023

Technical Bulletin

K02/K035468XS für PSA 1.8 and 2.0 16V Motoren

GATES Bezeichnung:	K02/035468XS
Marke:	CITROEN / FIAT / PEUGEOT
Model:	Evasion, Synergie, XM, Xantia, Xsara, ZX, Ulysse, 306, 406, 605, 806
Motor:	1.8 16V, 2.0 16V
Motorkennung:	XU7JP4, XU10J4R, XU10J4RS, RFV

Abb. 1 Manuelle Spannrolle (K025468XS)

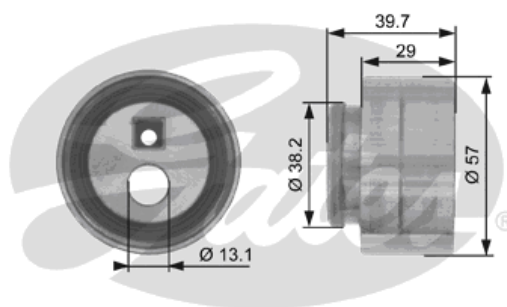
Das PowerGrip Kit **K025468XS** ist vorgesehen für die **2.0** 16V PSA Motoren. Dieses Kit beinhaltet die manuelle Originalspannrolle (OE Nr. 082935, 9622574480. Gates Nr. T41258). Siehe Abb. 1.

Abb. 2 Automatische Spannrolle (K035468XS)

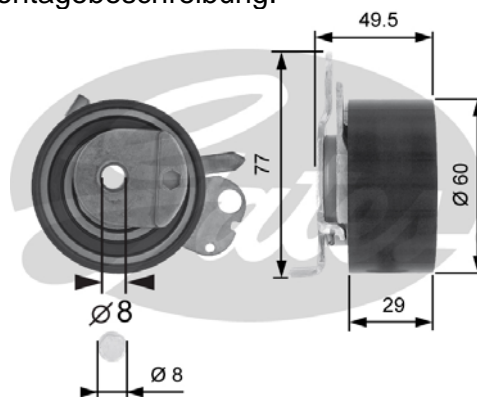
Das PowerGrip Kit **K035468XS** ist ausschließlich zur Verwendung auf den **1.8** 16V PSA Motoren vorgesehen. Dieses Kit beinhaltet, im Gegensatz zur bislang verwendeten manuellen Spannrolle, nun eine weiterentwickelte automatische Spannrolle (OE Nr. 082969, 9635336880. Gates Nr. T43050). Siehe Abb. 2. Mit dieser Änderung kommen wir den Empfehlungen des Fahrzeugherstellers nach, die manuelle Spannrolle nicht mehr auf den **1.8** 16V PSA Motoren zu verwenden.

Abb. 3

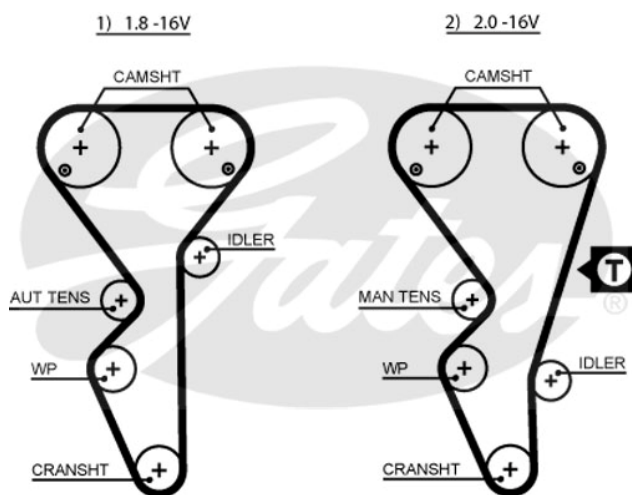
Zusätzlich haben wir eine Angleichung des Riemenumlaufs, den wir bislang für unsere Verpackungen dieser Motoren nutzten, vorgenommen. Die Darstellung entsprach nicht 100% der Realität, da sich die Position der Umlenkrolle an einem tieferen Punkt als vorher abgebildet befindet. Der korrekte Riemenverlauf ist in Abb. 3 dargestellt.

Der Messpunkt zur Einstellung der optimalen Zahnriemenspannung befindet sich für die **2.0** 16V Motoren zwischen dem rechten Nockenwellerad und der Umlenkrolle wie in Abb. 3 Bild 2) dargestellt. Nutzen Sie hierzu den Gates Spannungstester STT-1, indem Sie die Anwendung 5468XS-2 eingeben.

Die geänderten Riemenverläufe werden dementsprechend auf unseren Verpackungen geändert.
